日本原子力学会標準「中深度処分対象廃棄物の放射能濃度決定方法の基本手順」に係る技術評価の結果

令和6年2月21日
原子力規制庁

本議題は、日本原子力学会標準「中深度処分対象廃棄物の放射能濃度決定方法の基本手順 (AESJ-SC-F015:2019)」(以下「放射能濃度決定標準」という。)に係る技術評価の結果を報告するものである。

日本原子力学会「中深度処分対象廃棄物の放射能濃度決定方法の基本手順
(AESJ-SC-F015:2019)」に関する技術評価書

図 G.3—元素成分条件（濃度分布）の設定方法の概念フロー

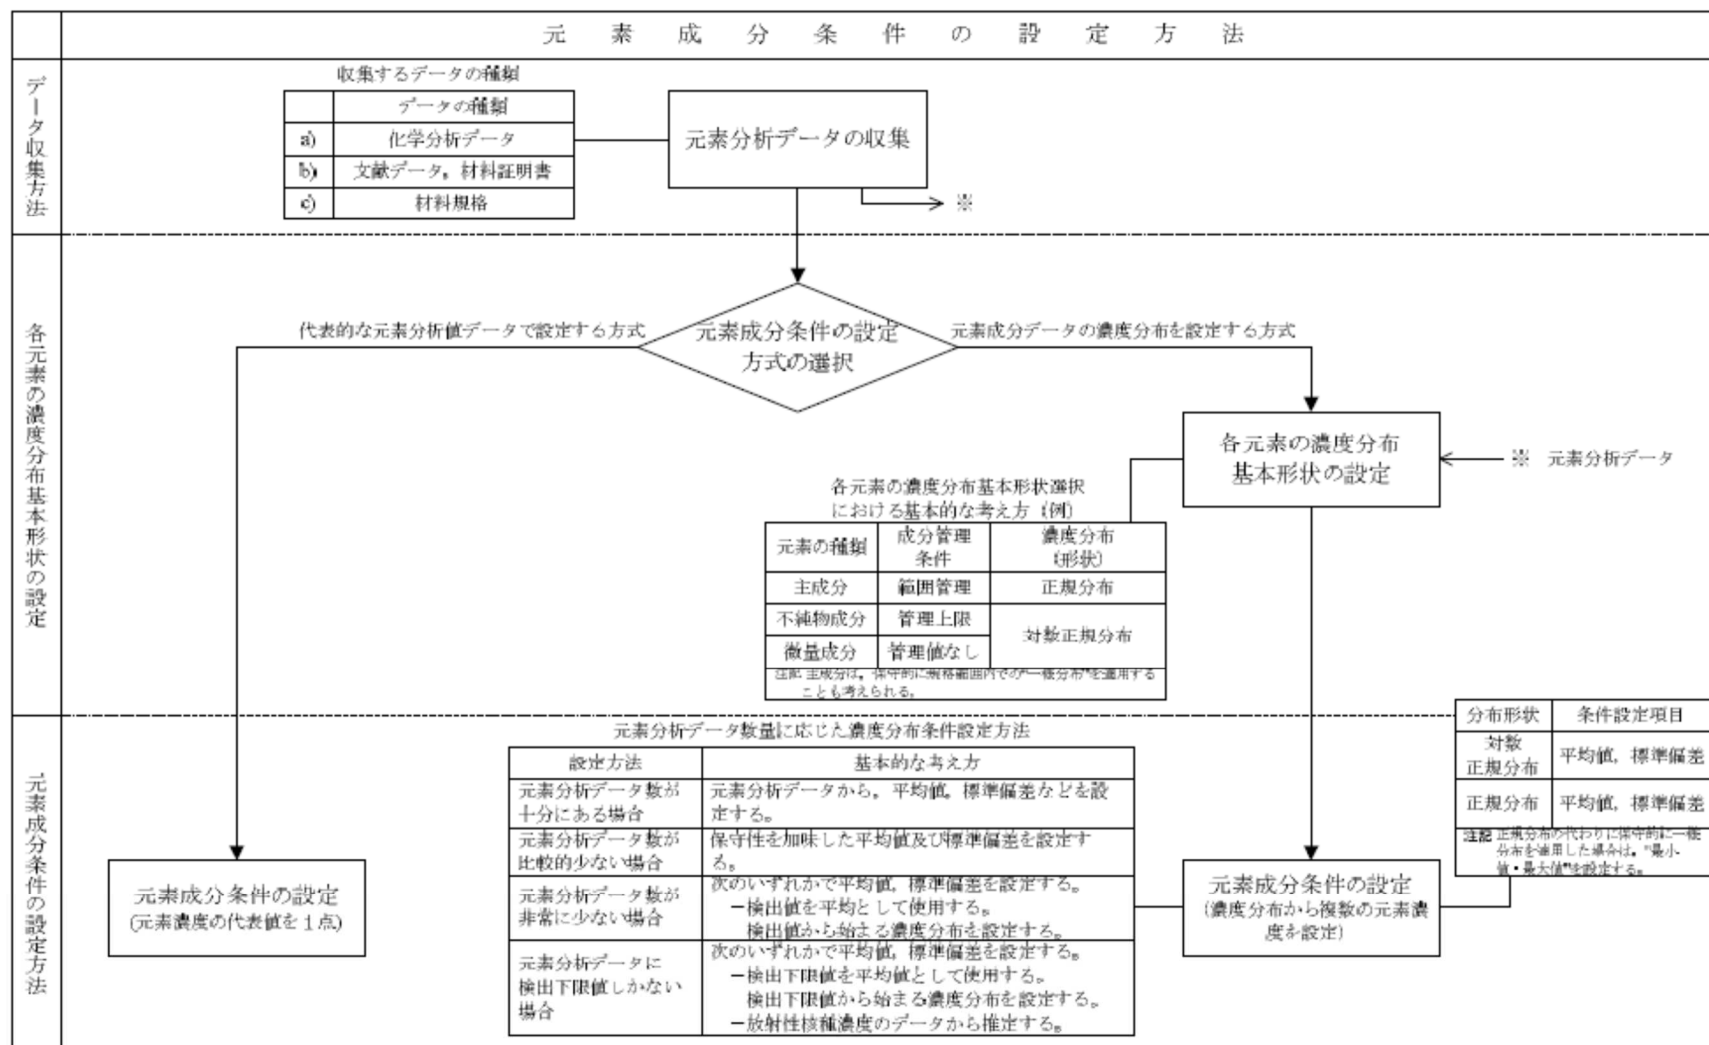
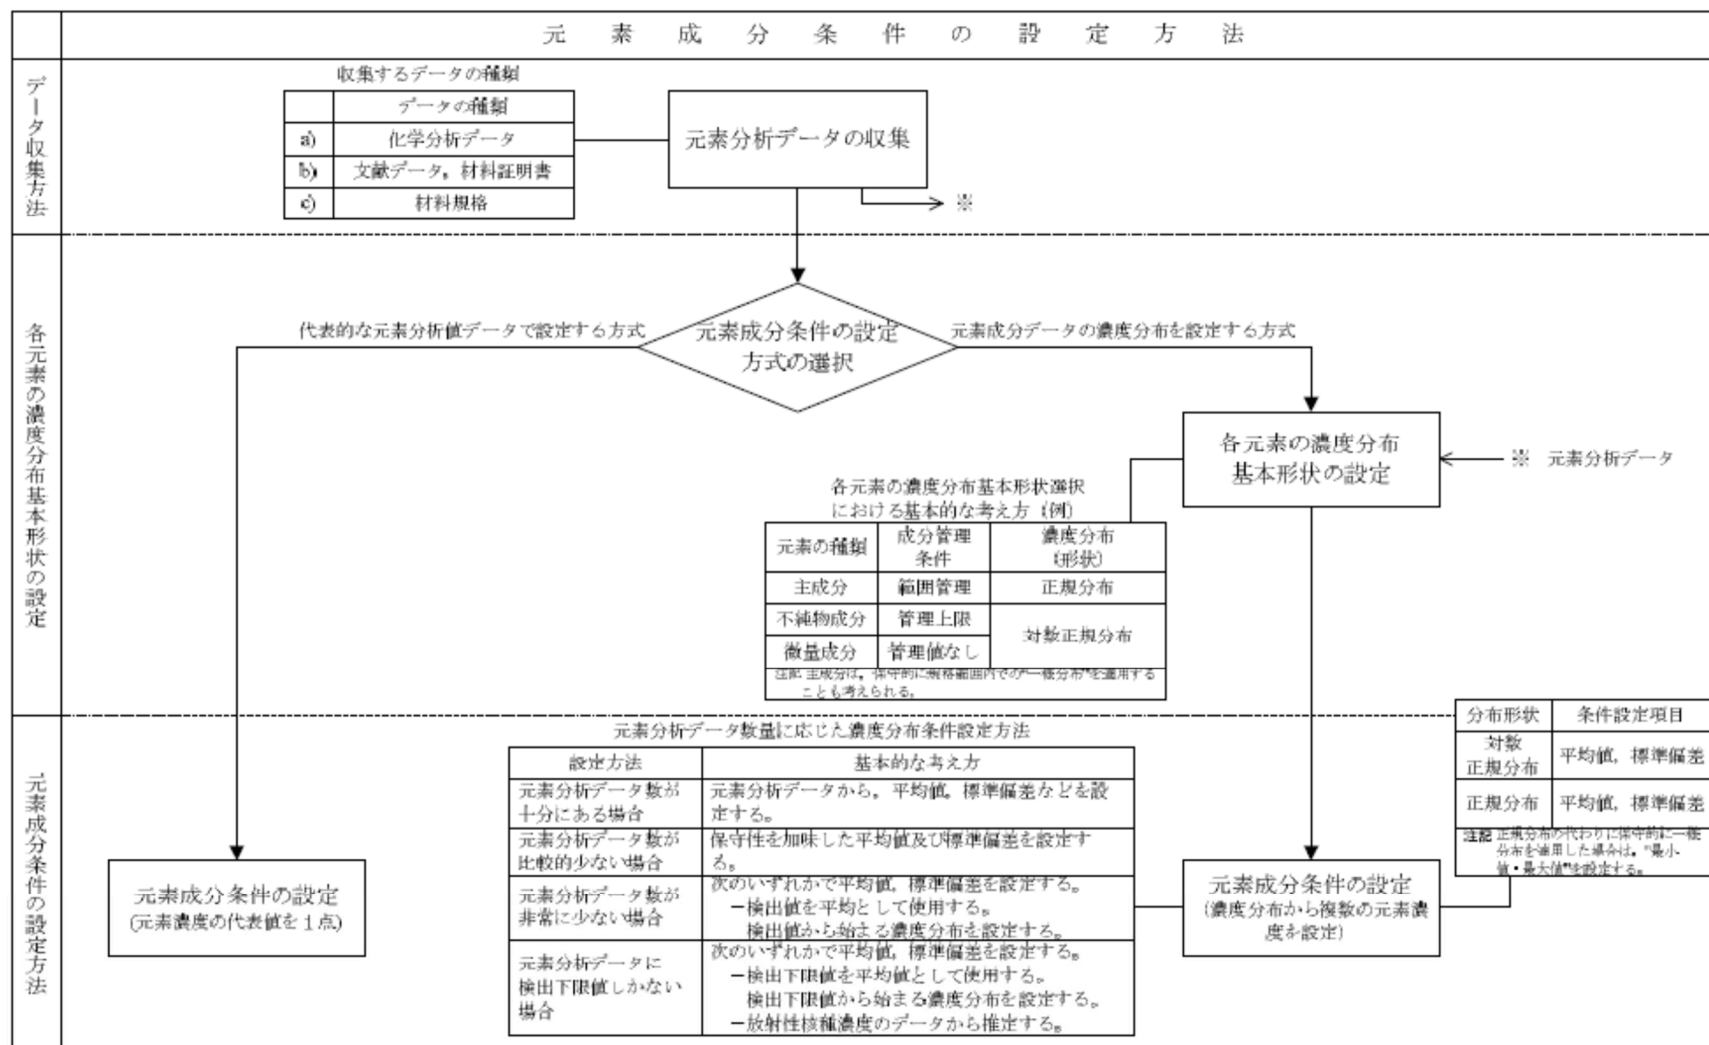
- j) 「G. 1. 2 元素成分条件の設定における考慮事項及び例」の「G. 1. 2. 1 概要」に示す「図 G. 3—元素成分条件（濃度分布）の設定方法の概念フロー」は、図中央部の「各元素の濃度分布基本形状選択における基本的な考え方」において、元素の種類は主成分、不純物成分及び微量成分に区分されている。材料特性改善のための添加元素は何に区分されるのか、日本原子力学会は次のように説明している¹⁸³。

図 G.5—BWR チャンネルボックスでの熱中性子フルエンス率軸方向分布の例

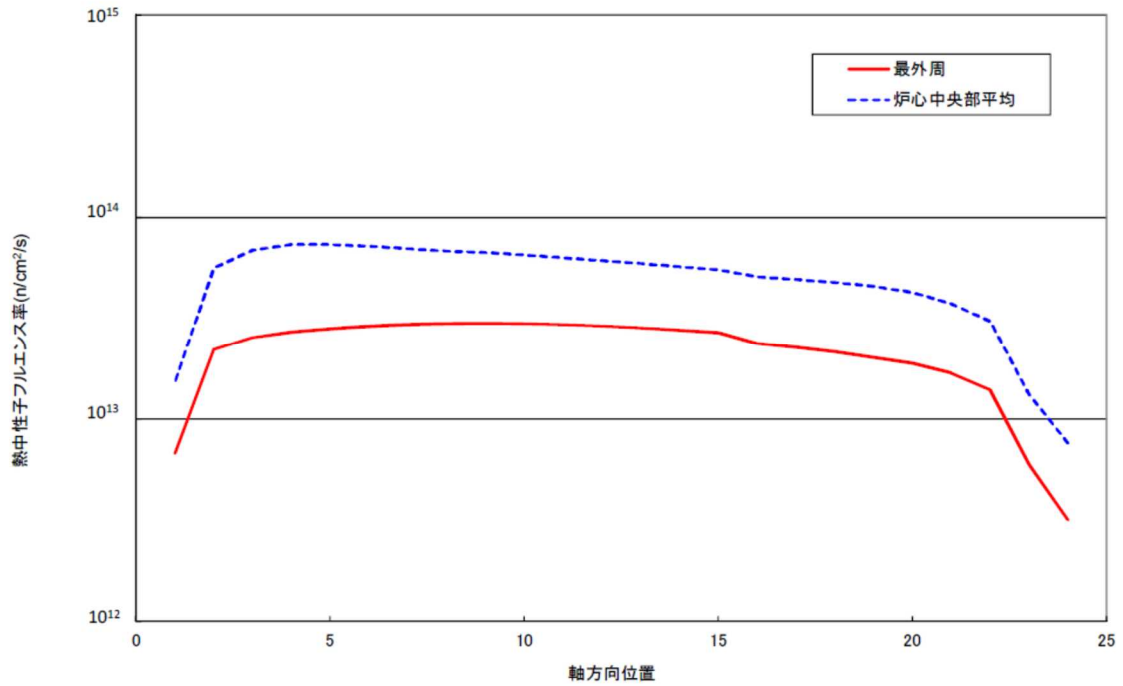
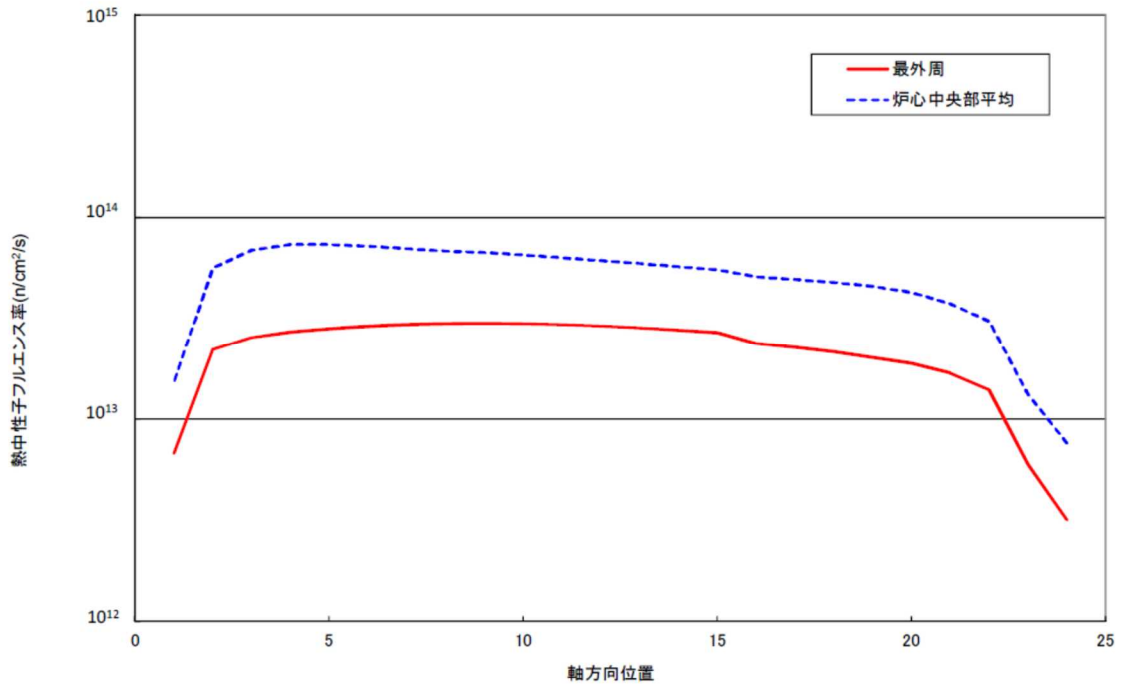
c-6.1) 「表 J.6—BWR チャンネルボックスの評価条件 (45GWd/t)」の熱中性子フルエンス率と類似のものが「図 G.5—BWR チャンネルボックスでの熱中性子フルエンス率軸方向分布の例」(別添1 参照) (28GWd/t のもの) に示されている。燃焼度が 1.6 倍異なることを考慮して表 J.6 の熱中性子フルエンス率の値を 1.6 で除しても 10^{13} を下回るものはないが、図 G.5 の軸方向位置 24 では最外周及び炉心中央部平均でも 10^{13} を下回っている理由について

c-6.2) 「図 G.6—BWR チャンネルボックスでの高速中性子フルエンス率の熱中性子フルエンス率に対する比の例」の縦軸 (高速中性子フルエンス率/熱中性子フルエンス率) の値は、「表 J.6—BWR チャンネルボックスの評価条件 (45GWd/t)」の熱中性子フルエンス率に中性子スペクトルインデックスの「高速群 (FF)/熱群 (FT)」比を乗じたものと相関があるように見えない(図 G.6 は右肩上がり、表 J.6 だと軸方向位置 23、24 で下がる)。表 J.6 と図 G.6 の関係について

上記 c-6.1) 及び c-6.2) をまとめて回答しますが、表 J.6 は換算係数法を用いる場合の計算例であり、管理指標として集合体平均燃焼度であるため、燃焼度変化に応じたノードごとに計算した中性子フルエンス率・中性子スペクトルを設定しています。一方、図 G.5 (別添1 参照) 及び図 G.6 は特定の評価方法に限定しないときの計算例であり、代表燃料断面における中性子フルエンス率・中性子スペクトルを補正して設定しています。
